改善箇所説明図

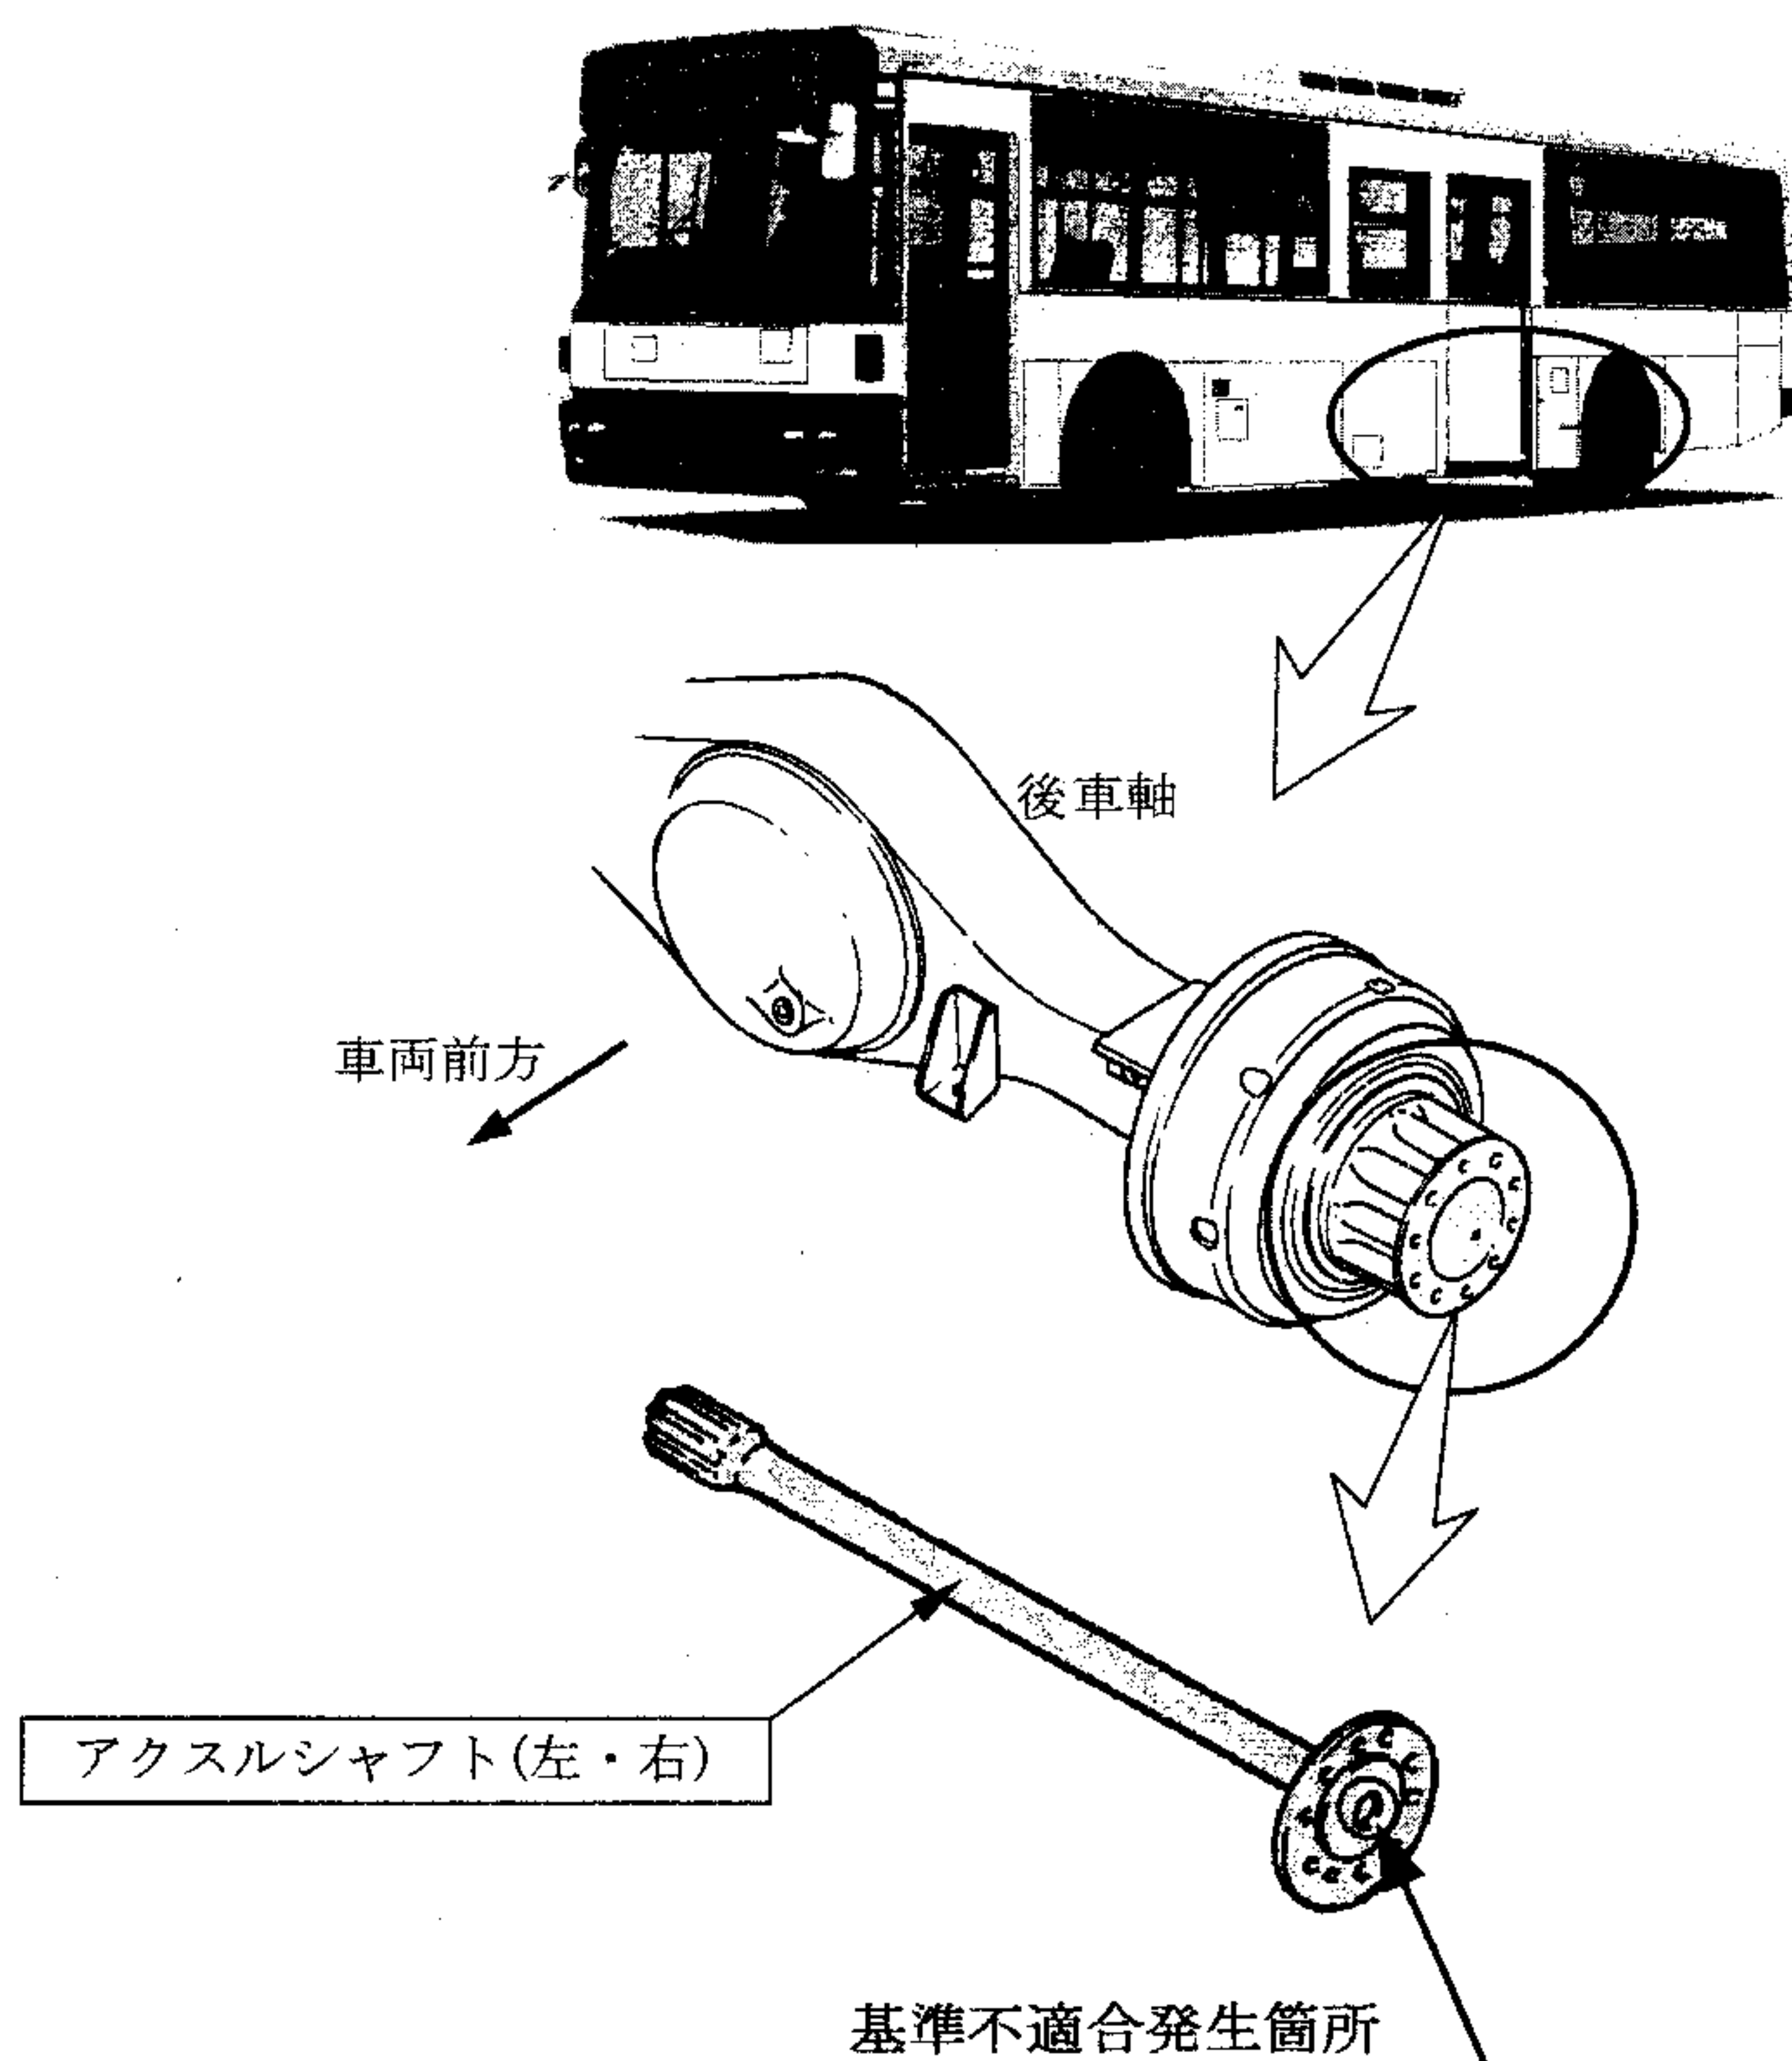
動力伝達装置のアクスルシャフトにおいて、強度が不足しているため、長期間の使用により亀裂が発生するものがある。そのため、そのまま使用を続けると、最悪の場合、アクスルシャフトが折損して走行不能にいたるおそれがある。

全車両、対策品のアクスルシャフトに交換する。なお、対策品が準備できるまでに時間を要するため、暫定の措置として、走行距離の多い車両から順次点検し、亀裂のあるものは新品に交換する。

識別：後車軸後面に白色ペイントを塗布する。
